Statinio numatomų atlikti darbų ir defektavimo aktas

2022-07-12 Nr. DA487032

Statinio adresas Rūdės g. 4, Šiauliai

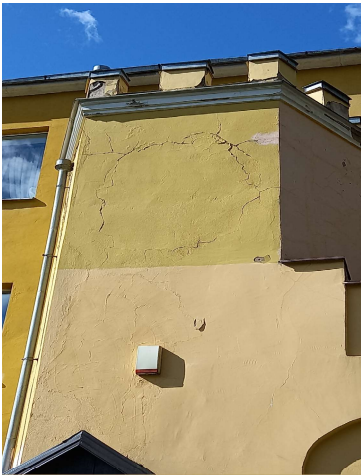
Problema Atšokęs fasado tinkas, gali nukristi ant žemės. Galima grėsmė ir pavojus žmonių gyvybei.

| Apžiūrėti objektai (sistemos) | Pastebėti defektai, deformacijos, gedimai | Rekomenduojami darbai defektams pašalinti |
|--|--|---|
| TECHNINIAI INŽ. | <p>Daugelyje fasado vietų atšokęs arba nubirėjęs tinkas, drėgmė kapiliarais skverbiasi mūro sienomis, jas ardydama.</p> <p>Pastatas nuolat veikiamas drėgmės, tinkas bet kada gali nukristi ant žemės, labai didelė grėsmė ir pavojus žmonių gyvybei, sveikatai ar aplinkai.</p> | <p>Atlikti fasado dalinio remonto darbus.</p> |
